Unser Zeichen  
sh/dn-20.11861-s01a

Datum  
03.08.2022

## **VORHABENBEZOGENER BEBAUUNGSPLAN RECYCLINGZENTRUM MAUSDORF** Bewertung der eingegangenen Einwendungen aus schalltechnischer Sicht

**Rasterlärmkarte  
 Pferdekoppeln**

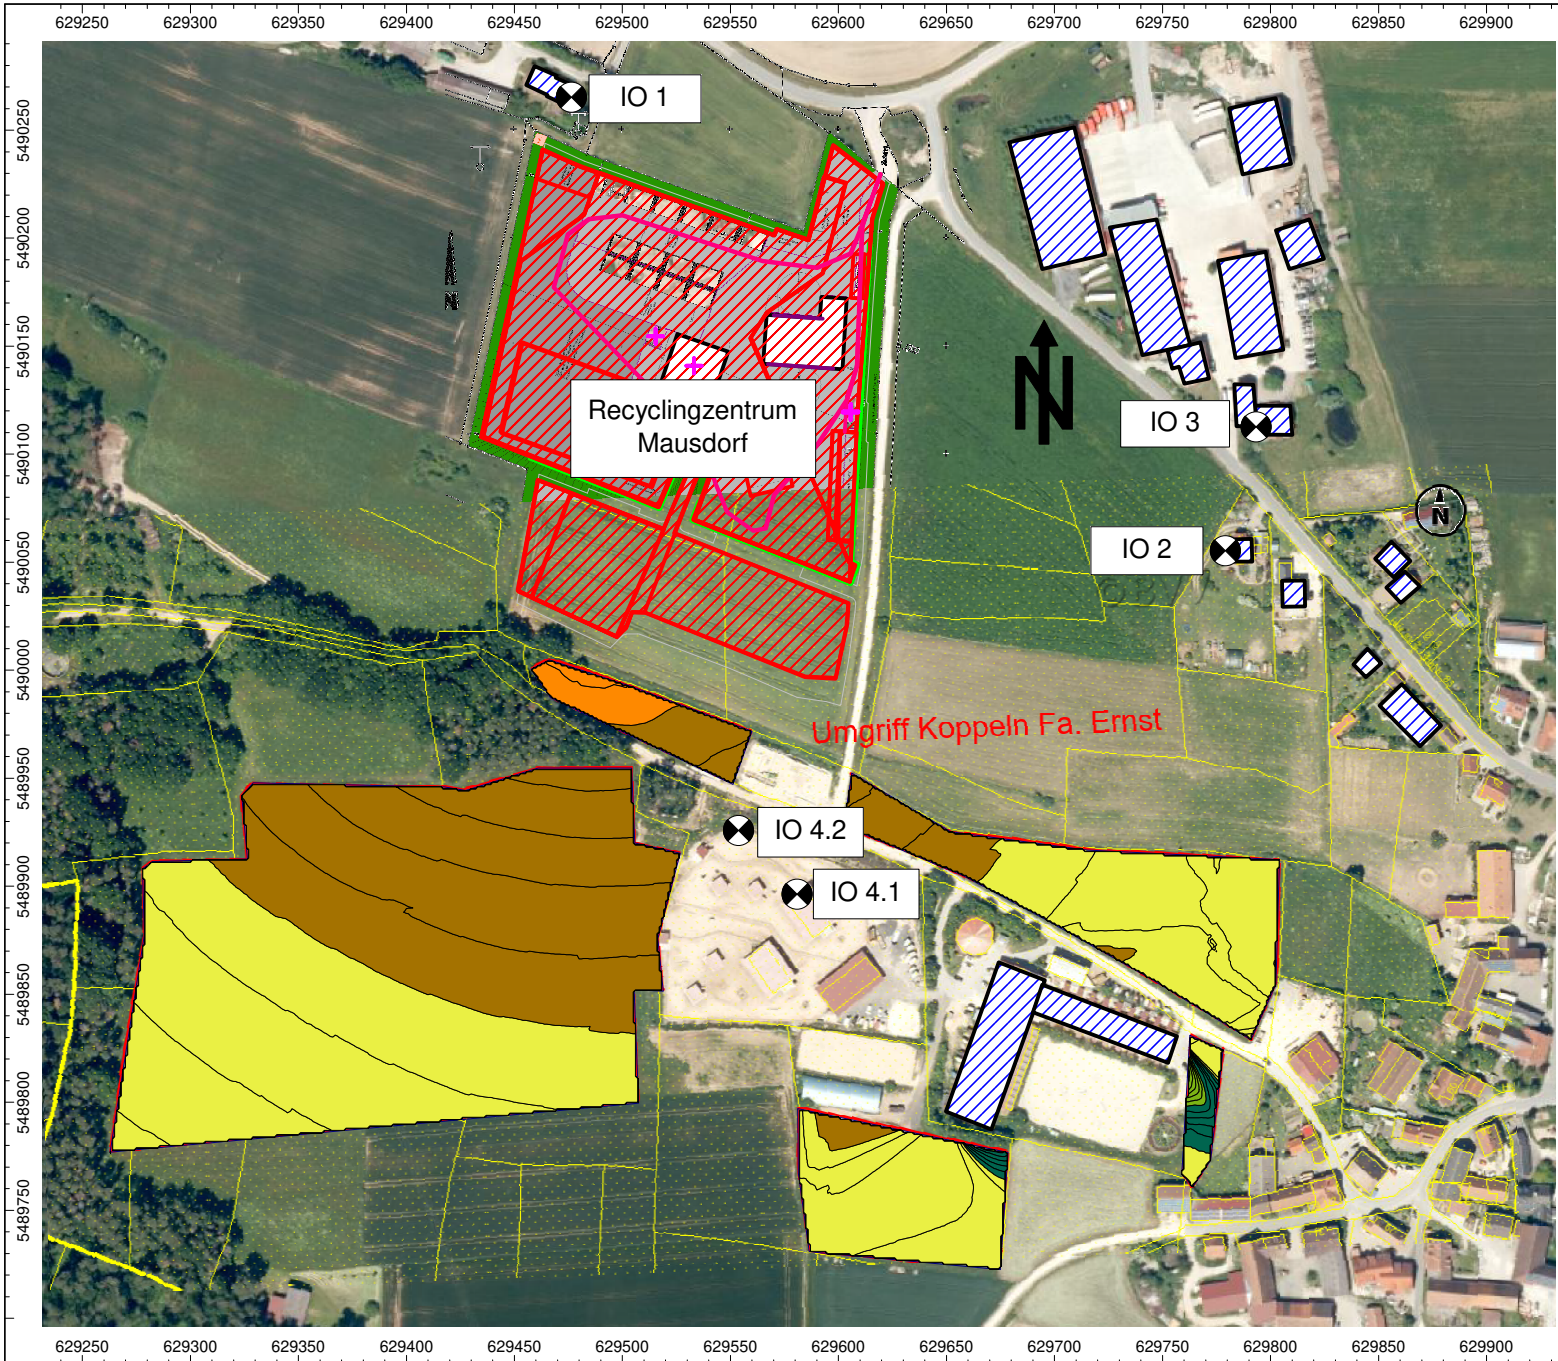
*"Aus landwirtschaftlicher Sicht teilen wir mit, dass gegen die im Betreff genannte Bauleitplanung erhebliche Bedenken bestehen. Sowohl südlich als auch nördlich des Plangebietes befinden sich landwirtschaftliche Hofstellen, die praktisch unmittelbar an das Plangebiet angrenzen. Der südlich des Plangebietes gelegene landwirtschaftliche Betrieb betreibt eine Pferdehaltung mit Pensionspferden mit Freilauf und Reitbetrieb. Zudem grenzen unmittelbar westlich und östlich des Plangebietes auch Pferdekoppeln an. Bei dem Betrieb der Recyclinganlage ist nicht nur von einem dauerhaften, gleichbleibenden Lärmpegel auszugehen, sondern auch durch zahlreiche Abkippvorgänge von Schüttgut, auch von einer stoßweisen Lärmbelastung. Die schalltechnische Untersuchung der vorgelegten Planung trifft keine Aussagen zu diesen stoßweisen Lärmbelastungen auf Pferde, die sich auf den Pferdekoppeln aufhalten. Die Immissionsorte IO 4.1 und IO 4.2 befinden sich nur südlich des Plangebietes. Die Spitzenpegel auf den Pferdekoppeln können deutlich höher sein als an den Immissionsorten IO 4.1 und IO 4.2.*

Mit Bezug auf die in der Stellungnahme genannten Pferdekoppeln erfolgten ergänzende Berechnungen zu den in diesem Bereich zu erwartenden Beurteilungs- und Spitzenpegeln. Die Ergebnisse für den Beurteilungspegel zur Tagzeit sind in Form einer Rasterlärnkarte im der Anlage 1 im Anhang dargestellt.

Der Karte kann entnommen werden, dass im Bereich der an das Plangebiet angrenzenden Pferdekoppeln mit Pegeln von 53 ... 57 dB(A) zu rechnen ist. Auf den weiter entfernten Koppeln treten Schallpegel von 47 ... 55 dB(A) auf. Der Orientierungswert nach DIN 18005, Schallschutz in Städtebau, für Mischgebiete zur Tagzeit von 60 dB(A) wird damit um mindestens 3 dB, verbreitet mehr als 6 dB, unterschritten. Es ist somit davon auszugehen, dass die einwirkenden Geräusche für Menschen verträglich sind, für Pferde wird dies ebenso eingeschätzt.

Mit Bezug auf die Berechnungsergebnisse ist festzustellen, dass der o. g. Eckwert von 59 dB(A) im Bereich der Pferdekoppeln nicht erreicht oder überschritten wird. Überwiegend wird sogar ein Pegel von 54 dB(A) unterschritten.

Weiter sind auf der nächstgelegenen Pferdekoppel Spitzenpegel durch Einzelereignisse auf dem Gelände des Recyclingzentrums von bis zu ca. 75 ... 80 dB(A) zu erwarten, die die Schallanforderungen (in Mischgebieten) gemäß TA Lärm ( $\leq (60 + 30)$  dB(A)) sicher einhalten. Auf den weiter entfernten Koppeln sind niedrigere Spitzenpegel von ca. 70 dB(A) zu erwarten. Die Geräuschimmissionen im Außenstallbereich der Pferde sind als immissionsverträglich anzusehen.
